Avis délibéré de l’Autorité environnementale sur le Contournement ouest de Besançon, aménagement de la RN 57 sur la section comprise entre les « Boulevards » et Beure (25)

n°Ae : 2021-134

Avis délibéré n° 2021-134 adopté lors de la séance du 10 février 2022

Figure 6 : Périmètre d'intérêt écologique à proximité du projet (Source : dossier)

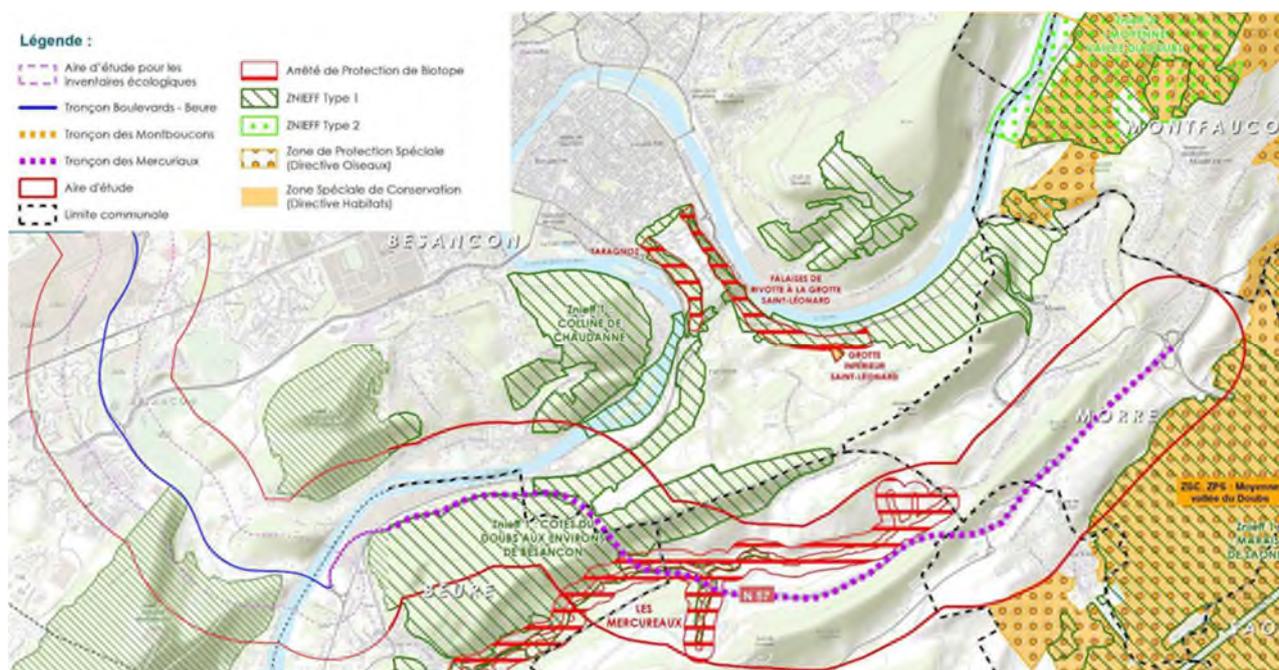
Le dossier ne traite cet aspect qu'au travers des zonages d'inventaires et de protection (cf. figure 6). En plus de la Znieff du Marais de Saône, dernier complexe marécageux des plateaux du Doubs, situé à 400 m au sud de la voie des Mercureaux, quatre Znieff²⁶ de type I ont été identifiées, dont deux dans l'aire d'étude rapprochée, une à proximité de la voie des Mercureaux, « Côtes du Doubs aux environs de Besançon » et l'autre proche du tronçon à aménager, « Colline de Planoise ». Deux autres sont à proximité de l'aire d'étude : « Corniches de la Citadelle et côtes du Doubs » (à 1 km de la voie des Mercureaux) et « Colline de Rosemont », à 600 m à l'est du tronçon à aménager.

Figure 7 – Niveaux de bruit de jour à la mise en service sur le tronçon à aménager à 4 m du sol (Source : dossier)

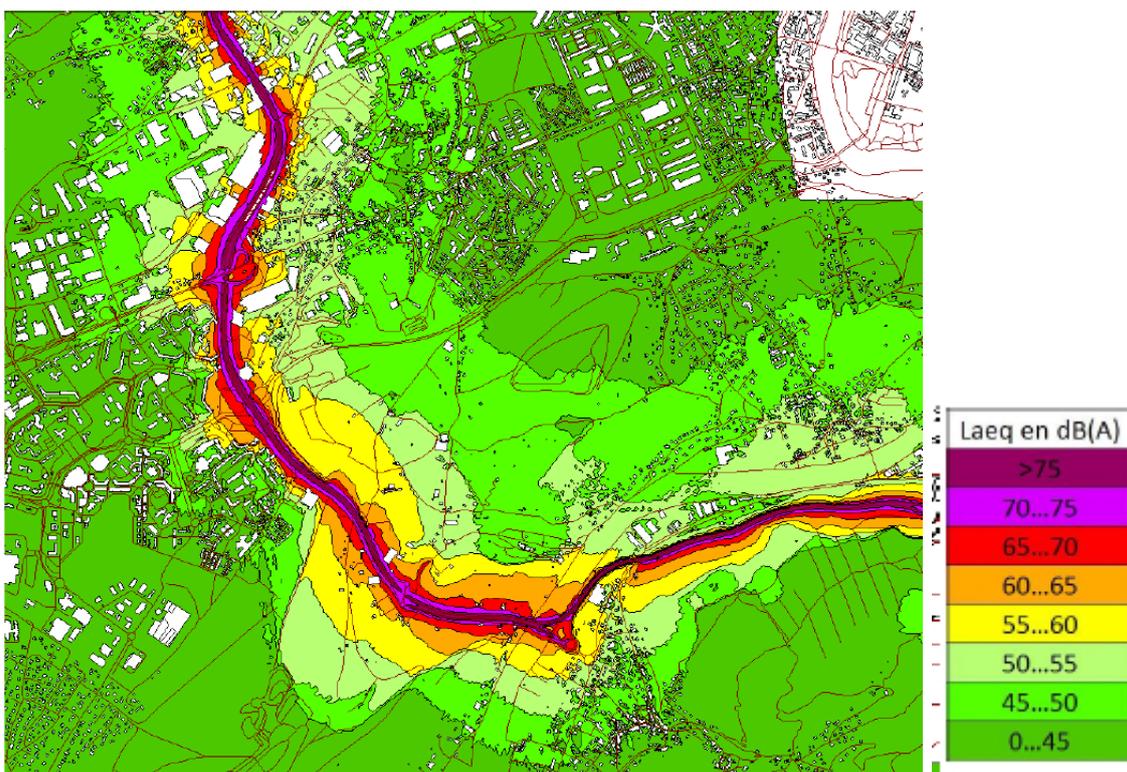
Les simulations pour apprécier les incidences sonores des aménagements de la voie retiennent les vitesses de circulation autorisées (selon les tronçons 50 km/h ou 70 km/h).
